**Progetto Autorizzativo
Deposito Costiero GNL
Oristano**

HAZOP Report

EDISON	PROGETTO AUTORIZZATIVO DEPOSITO COSTIERO GNL ORISTANO
<p>P&ID SISTEMA DI RICIRCOLO E CARICO BETTOLINA</p>

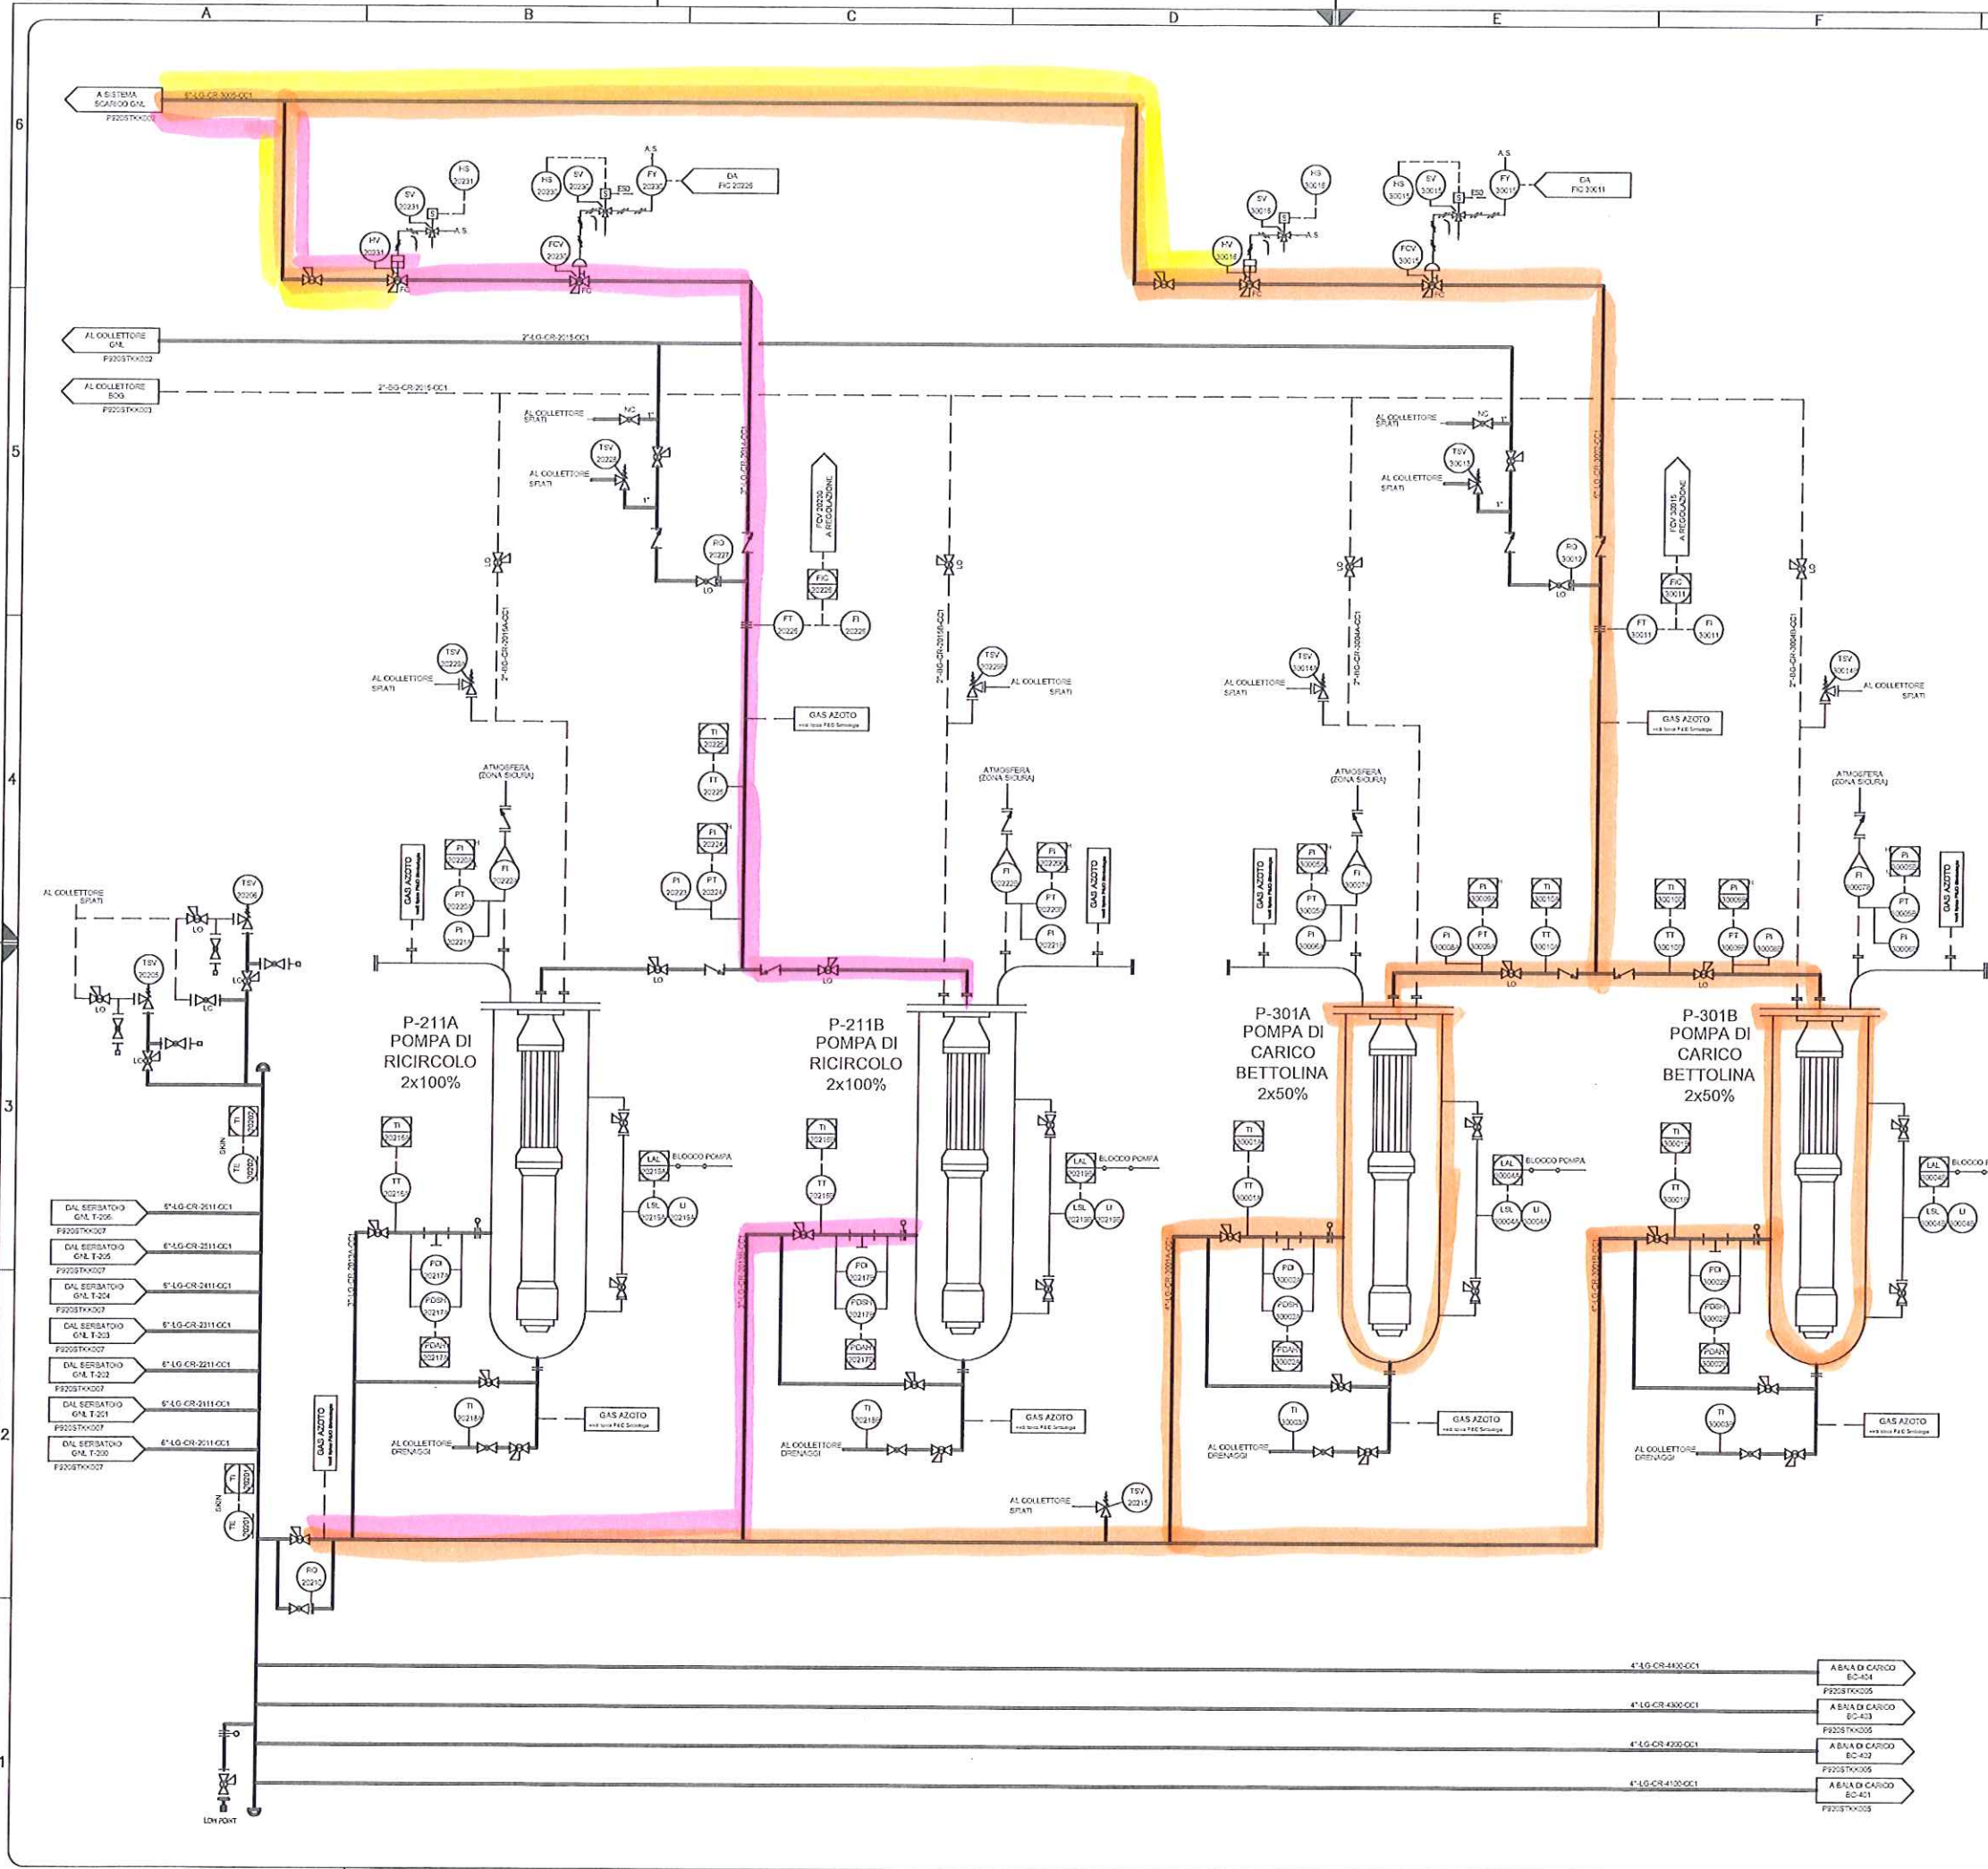
GW	DEVIATION	CAUSES	CONSEQUENCES	SAFEGUARDS	RECOMMENDATIONS	BY	COMMENTS	
No	1. No Flow	1.1. Errore operatore che chiude valvola manuale in ingresso alle pompe	1.1.1. Cavitazione e possibile danneggiamento pompe P-301A/B	1.1.1.1. LAL-30004 A/B che arresta la pompa	1. Prevedere allarme PAL-30009A/B di bassa pressione e arresto della relativa pompa per bassissima pressione PALL-30009A/B	D'Appolonia

1.2. Malfunzionamento FIC-30011 che chiude FCV-30015	1.2.1. Mancato apporto GNL alla bettolina, nessuna problematica di sicurezza	1.2.1.1. Sistemi di controllo carico della bettolina	2. Prevedere indicazione di posizione delle valvole FCV a sala controllo	D'Appolonia

1.3. Chiusura spuria HV-30016/17	1.3.1. vedi punto 1.2.1					
		1.4. Chiusura SDV-10115	1.4.1. vedi punto 1.2.1	1.4.1.1. Sistemi di controllo carico della bettolina e indicatore di posizione SDV-10115				
Other Than	2. Misdirected flow	2.1. Apertura spuria HV-10008	2.1.1. Ingresso GNL nel manifold e potenziale ricircolo di GNL ai serbatoi		3. Prevedere procedura operativa di regolazione del set FIC-10135 con segnale di discrepanza se diverso da 0	Edison		
More	3. More Flow	3.1. Malfunzionamento FIC-30011 che apre valvola FCV-30015	3.1.1. Aumento di portata GNL alla bettolina con possibile sovrappressione all'interno della bettolina	3.1.1.1. Protezioni sulla bettolina

GW	DEVIATION	CAUSES	CONSEQUENCES	SAFEGUARDS	RECOMMENDATIONS	BY	COMMENTS
More	1. Higher Temperature	1.1. Mancato raffreddamento delle pompe di carico bettolina (sistema keep cold)	1.1.1. Possibili shock termici o lunghi periodi di avviamento		1. Prevedere soluzione per il mantenimento freddo del sistema (es. linea di ricircolo)	D'Appolonia

GW	DEVIATION	CAUSES	CONSEQUENCES	SAFEGUARDS	RECOMMENDATIONS	BY	COMMENTS
More	1. Higher Pressure in linea scarico vapori	1.1. Scarico vapori bettolina che opera a pressione più alta della design del sistema BOG	1.1.1. Sovrapressione nel sistema BOG	1.1.1.1. PSV-10040/41	1. Verificare le PSV per il peggior scenario possibile	Edison

GW	DEVIATION	CAUSES	CONSEQUENCES	SAFEGUARDS	RECOMMENDATIONS	BY	COMMENTS
No	1. No Flow	1.1. Errore operatore che chiude valvola manuale in ingresso alle pompe 1.2. Malfunzionamento FIC-20226 che chiude FCV-20230 1.3. uscita al collettore bloccata	1.1.1. Cavitazione e possibile danneggiamento pompe P-211A/B 1.2.1. Mancato apporto GNL al collettore, nessuna problematica di sicurezza. Aumento della della temperatura del GNL nelle linee 1.3.1. vedi punto 2.2.1	1.1.1.1. LAL-20219 A/B che arresta la pompa	1. Prevedere allarme PAL-20224 di bassa pressione e arresto della relativa pompa per bassissima pressione PALL-20224 2. Prevedere indicazione di posizione delle valvole FCV a sala controllo	D'Appolonia D'Appolonia	
Other Than	2. Misdirected flow	2.1. Apertura spuria HV-10008 (vedere Nodo 3 Carico bettoline)					
More	3. More Flow	3.1. Malfunzionamento FIC-20026 che apre valvola FCV-20230	3.1.1. Aumento di portata GNL di ricircolo, nessuna conseguenza significativa		3. Prevedere nel manuale operativo il controllo dei parametri standard di funzionamento da parte dell'operatore	Edison
